Opinia Nr 004732

Wyników przeprowadzonych oględzin - ekspertyzy urządzeń grzewczo-kominowych

w budynku przy ul. Baudouiniego nr 1/2 w Wałbrzychu

W odpowiedzi na pismo o sygn.: T-10/2241/2013 z dnia 26.09.2013r. (data wpływu: 02.10.2013r.), dotyczące zaopiniowania przez tut. urząd zamiaru wykonania remontu lokalu mieszkalnego nr 2 w budynku przy ul. Bardowskiego 1 w Wałbrzychu, polegającego na:

SZKIC ORIENTACYJNY

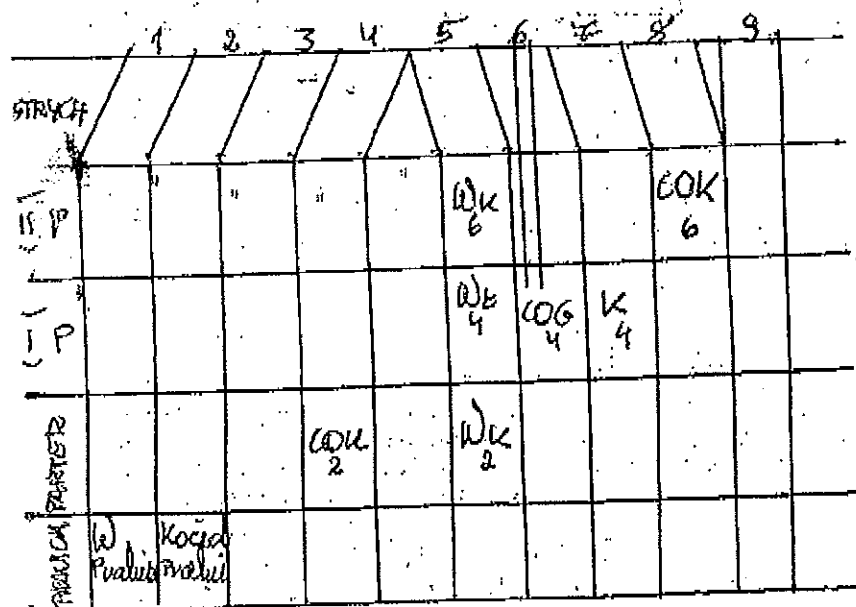
1. Piec gazowy CO z zamkniętą komorą spalania podłączyć można do istniejącego przewodu kominowego w przewodzie ul. 4 po usunięciu istniejącego wkładu kominowego.
 2. Wentylację mechaniczną, przedpalajną będzie można podłączyć do przewodu ul. 1 po likwidacji wentylacji pomieszczenia parali.
 3. Wentylację mechaniczną, w pełni będzie można podłączyć do przewodu ul. 9 dopiero po prawidłowym przedłożeniu go ponad dach (obecnie przewód umieszczony kończy się w części dachu i gietka, która podłączona jest do wywietrznika dachowego).
 4. Wentylację mechaniczną, kadłub można podłączyć do przewodu ul. 3. Ilościowo 150 ze wzrostem 5% w kierunku komina.
 5. Dla prawidłowości funkcjonowania urządzeń kominowych zapewnienie prawidłowego złączenia.
- Inne uwagi: porządkowany wkład dla pieca CO z M-2 z przewodem ul. 4 usunąć.

Załącznik do pisma:

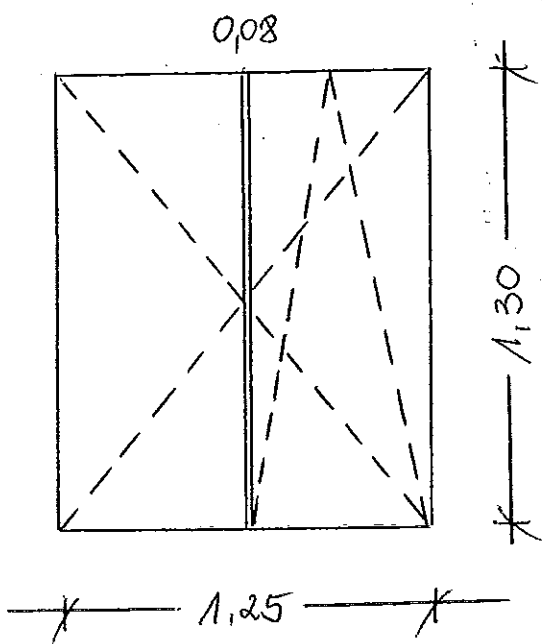
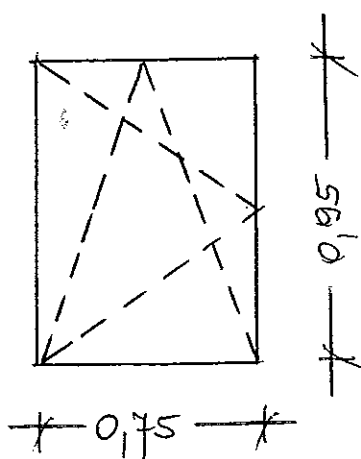
- wymianie instalacji elektrycznej, gazowej i wod.-kan. po istniejącej trasie;
- wykonaniu instalacji c.o. na paliwo gazowe;
- wymianie stolarki okiennej (według załączonego szkicu);
- wymianie stolarki drzwiowej;
- wymianie płyt i wykładzin podłogowych;
- pracach tynkarsko - malarskich;
